# **Commission locale d'Information de Dampierre-en-Burly**

**Séance du 6 février 2015**

# Demande d'autorisation de forage et pompage

## Observations de la CLI

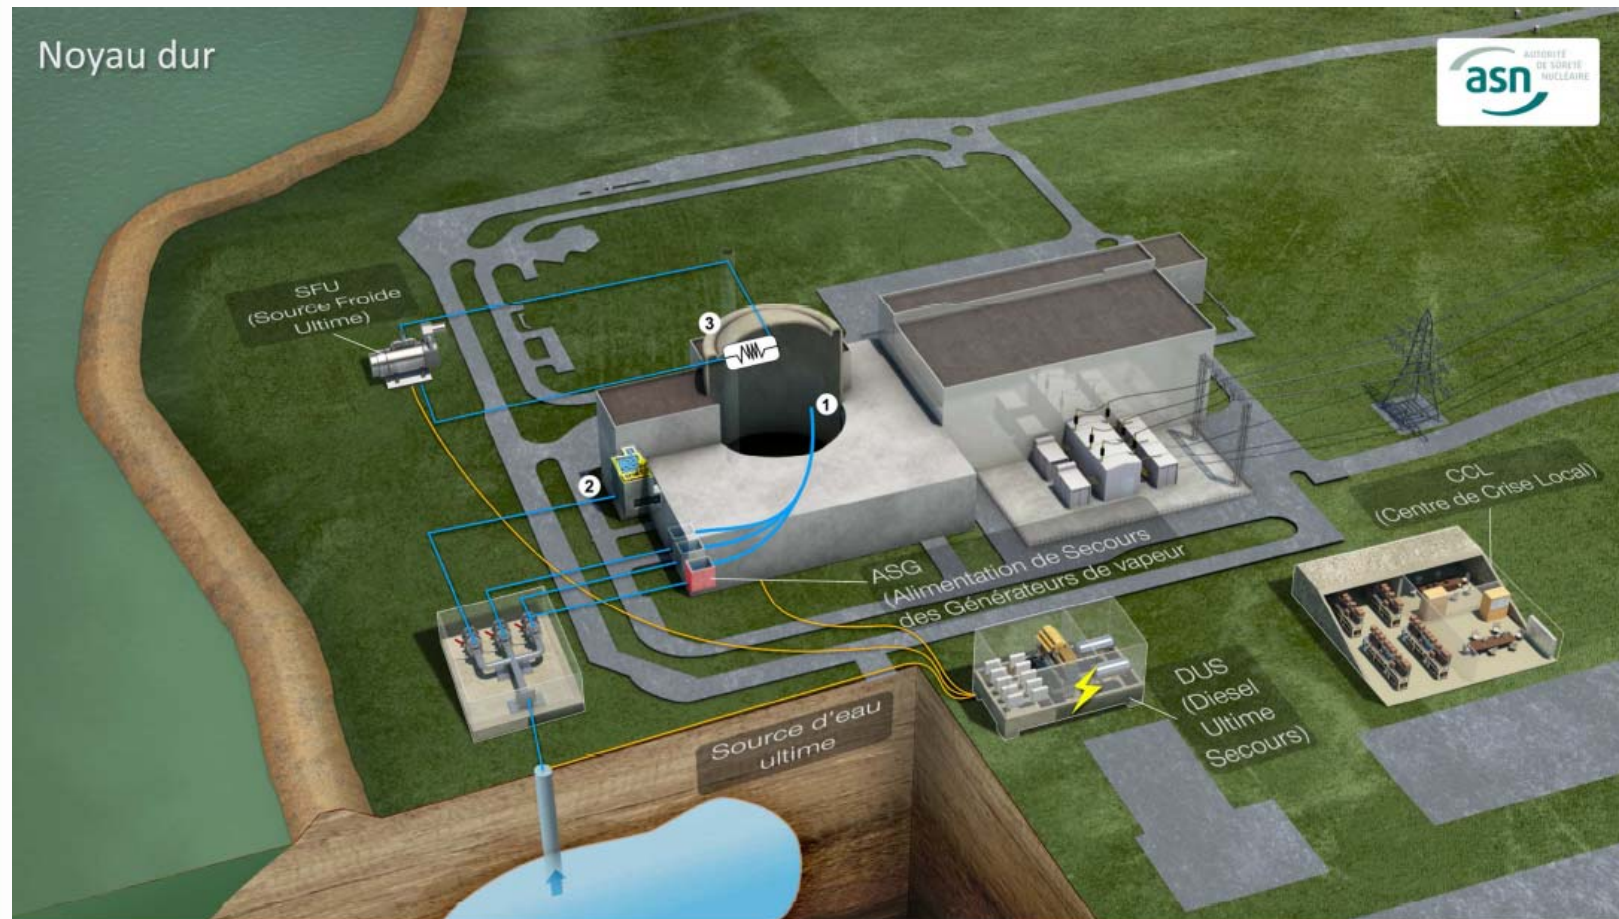
La CLI déplore ne pas avoir été destinataire des éléments de réponse d'EDF aux prescriptions spécifiques à la source froide, qui lui auraient permis de mieux appréhender le dossier ;

Elle observe que la saison de réalisation des essais n'est pas précisée. Il lui semblerait judicieux de faire ces essais dans les conditions enveloppes les plus pénalisantes ;

- En phase pérenne 8 puits seraient exploités et 90 000 m<sup>3</sup> maxi prélevés annuellement. la CLI estime insuffisants les développements qui conduisent à dire, dans l'addendum, que l'exploitation en phase pérenne n'a pas d'incidence sur la ressource en eau. Elle juge que dès la première demande d'autorisation, ce sont les volumes en phase pérenne qui auraient dus être pris en compte pour élaborer l'étude d'impact.

- L'étude est faite pour des essais ou une exploitation normale, mais pas en situation accidentelle. La CLI s'interroge sur l'éventuelle fragilité du dispositif aux effluents radioactifs qui seront rejetés par la centrale en cas de situation accidentelle ;

- L'apport d'un débit de 75 m<sup>3</sup>/h sera-t-il suffisant pour compenser le débit maximal instantané de 12,3 m<sup>3</sup>/s, à pleine puissance, soit 590 fois moins ? Certes les réacteurs seront à l'arrêt et seuls le cœur à l'arrêt, les piscines de désactivation et certaines installations importantes devront être refroidis, mais la question mérite d'être posée : l'étude des besoins d'apports en débit instantané pour une situation de longue durée a-t-elle été réalisée ?

- L'estimation du volume nécessaire pour un refroidissement complet du cœur, des piscines et des installations a-t-elle été faite selon différents scénarios de durées d'accident ? Si oui le volume disponible dans la nappe alluviale sera-t-il suffisant ?
